**Parcours Acrobatique en Hauteur constitué d'un ensemble de
passerelles piétonnes dédiées à la contemplation**

COMPLEMENTS

Projet de périmètre proposé par l'hydrogéologue

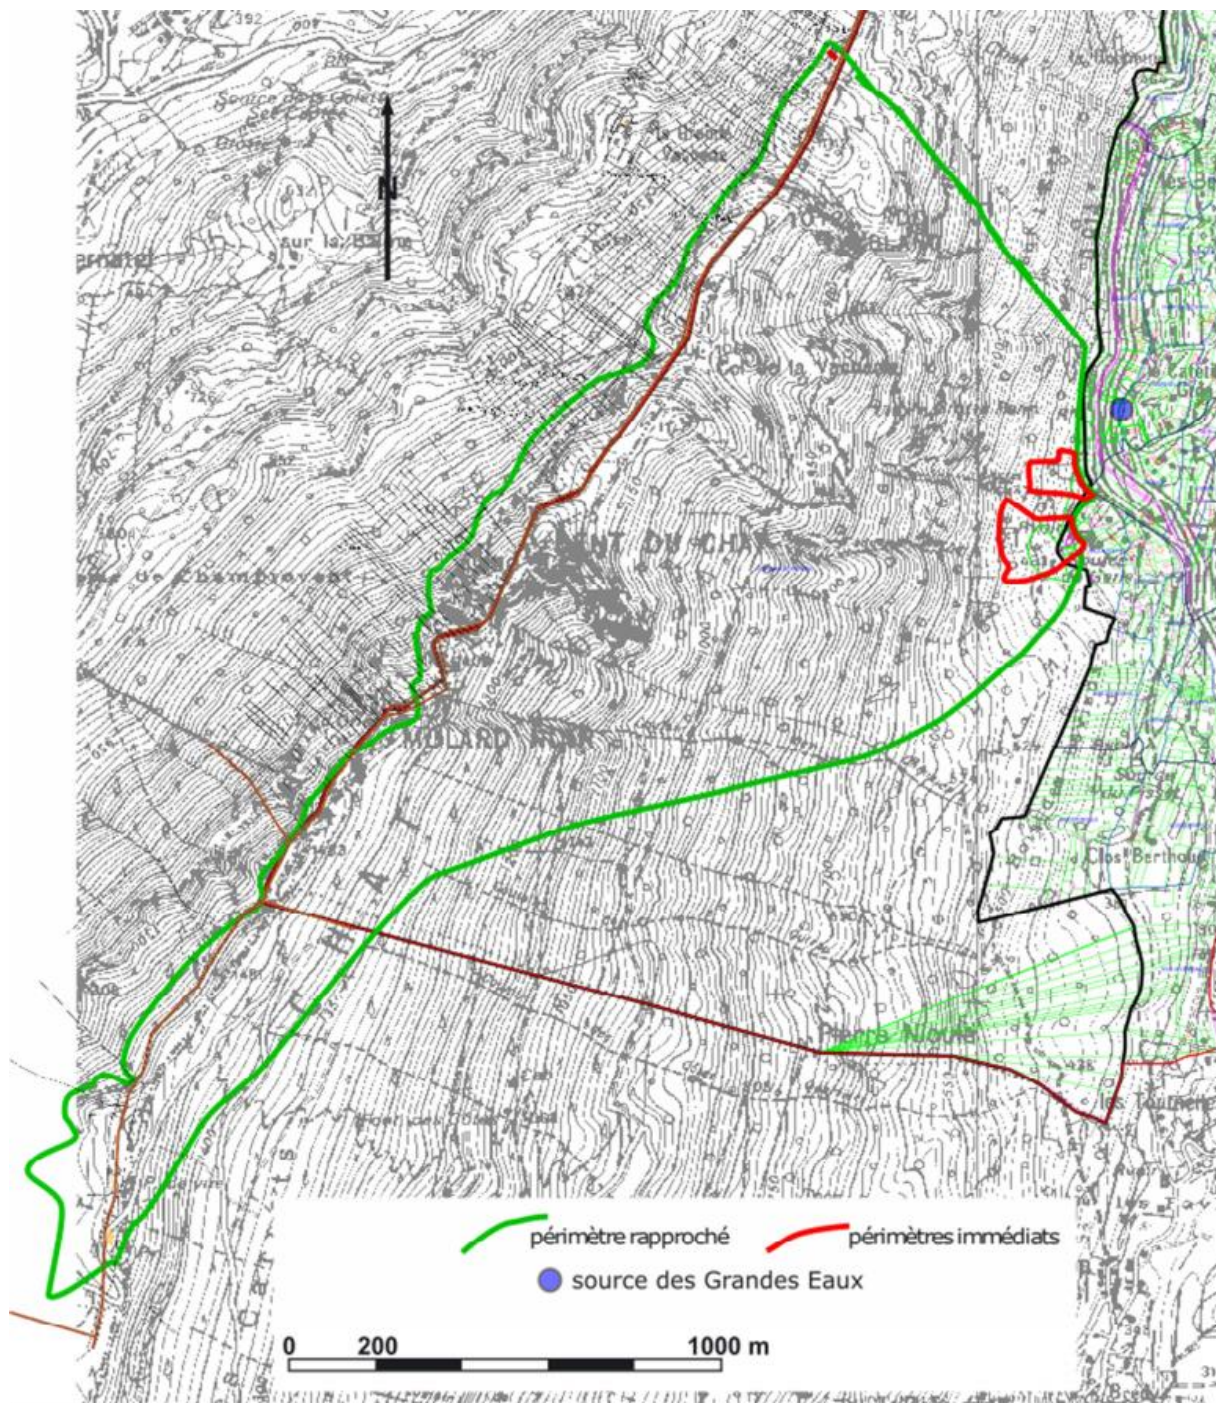
« sensibilité environnementale de la zone d'implantation envisagée Il convient de remplir : • situation du projet vis-à-vis des ZNIEFF de type I ou II: à compléter p.4 • p.5 : ° préciser quel plan de prévention des risques naturels ou risques technologiques est concerné ° zone de répartition des eaux : la

déclaration est erronée, Le Bourget du Lac est bien situé en ZRE, à corriger : <https://www.rhone-mediterranee.eaufrance.fr/gestion-de-leau/gestion-quantitative-de-la-ressource-en-eau/les-zones-de-repartition-des-eaux-zre> ◦ périmètre de protection rapprochée d'un captage d'eau potable : la déclaration est erronée, le projet est situé en amont de deux périmètres de protection rapproché de captage : le captage de la Roche Saint Alban et celui de Champrovent à Saint Jean de Chevelu. Merci de prendre attache auprès des services de l'ARS (contact : ars-dt73-environnement-sante@ars.sante.fr) pour connaître les éventuelles prescriptions pouvant s'appliquer à votre projet notamment en phase travaux (réalisation des escaliers d'accès notamment...?) ◦ site inscrit : préciser le nom du site inscrit dans lequel se situe le projet »

Concernant les périmètres de protection de captage : Il n'y a pas à ce jour d'arrêté préfectoral définissant les périmètres de protection de captage sur le site. Les contacts avec l'ARS ont permis de mettre en lumière les résultats des dernières études Hydrogéologiques. Malgré l'éloignement les dernières analyses de 2019 ont démontrées la sensibilité de la ressource en eau avec un projet de périmètre rapproché incluant le site y compris les stationnements, la route et le restaurant.

Extrait du rapport : « le périmètre de protection rapproché gagnera à être précisé suivant les contours proposés en annexe 1 du présent avenant. Il sera étendu vers le sud en intégrant le point d'injection, le parking et un morceau de la RD42 redescendant vers Saint-Paul-sur-Yenne. Ceci pour mieux coïncider avec les limites des autres périmètres de protections : celui de la Roche Saint Alban au sud et celui de Champrovent à l'ouest. Ces périmètres auront ainsi des limites communes dans le secteur de la ligne de crête du Mont du Chat, qui sont en fait les limites des bassins d'infiltration. En ce qui concerne les recommandations à l'intérieur du périmètre de protection rapproché, elles restent les mêmes mais font l'objet de nouvelles préconisations additionnelles au niveau du Bar des Aigles, du parking et de la RD42. Ainsi, il convient :

« Etant donné l'enjeu essentiellement forestier et touristique et la forte vulnérabilité de cette ressource, il a été proposé un périmètre rapproché recouvrant l'intégralité de la zone d'infiltration, de façon à contrôler au mieux les activités anthropiques susceptibles de générer des pollutions »

Il n'y a pas de prescriptions concernant la promenade et la randonnée. L'enjeux touristique est pris en compte et semble compatible avec la préservation de la ressource.

Le Parcours Acrobatique en Hauteur constitué d'un ensemble de passerelles piétonnes dédiées à la contemplation ne comprend pas de construction, ni de fondation. Il est constitué d'équipements suspendus dans les arbres. Le projet n'impacte pas le sol et ne comprend aucun terrassement. Il ne conduit pas à une modification substantielle de l'usage du site. A ce titre il apparaît compatible avec les préconisations de réglementation de l'hydrogéologue.
